改善箇所説明

基準不適合箇所

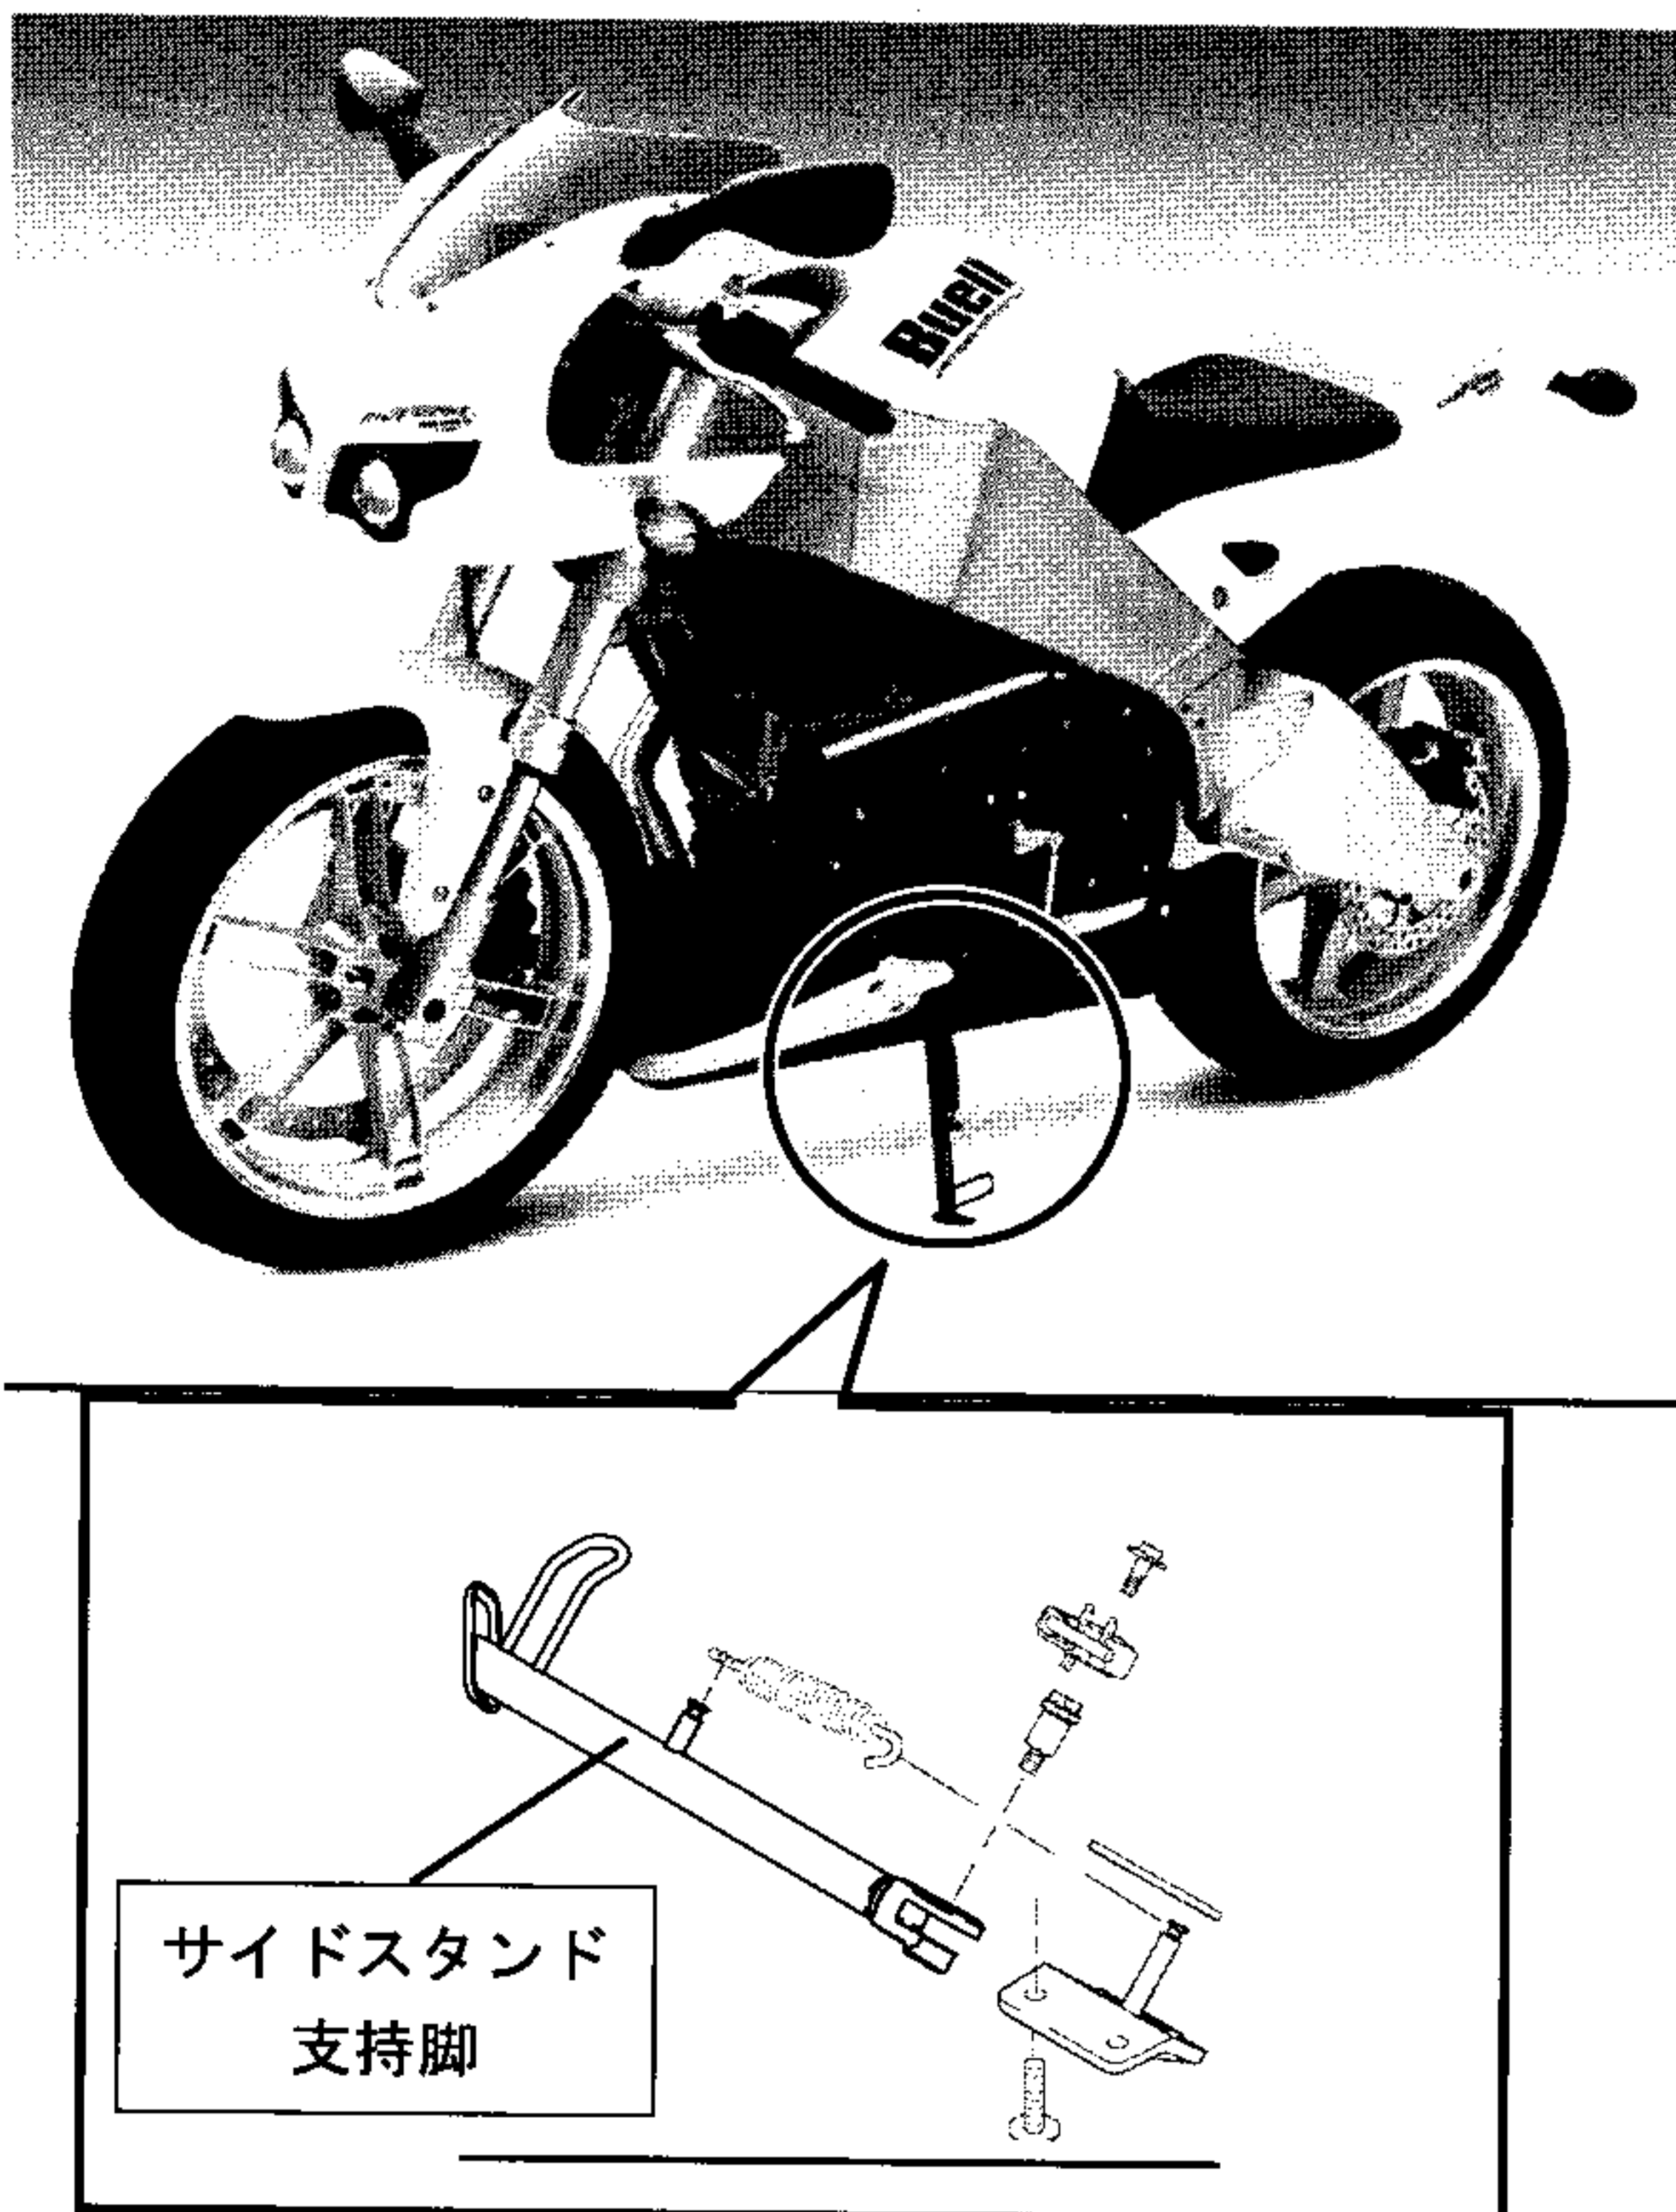
サイドスタンドにおいて、支持脚部の熱処理と溶接に不適切なものがあるため、車両を駐車した際、サイドスタンド支持脚が溶接部から突然破損して折れ曲がり、車両が転倒するおそれがある。

全車両、サイドスタンド支持脚を対策品と交換する。

交換した部品には、サイドスタンド・フットパッドもしくは、レッグピンのどちらかに「R」マークが刻印されている。
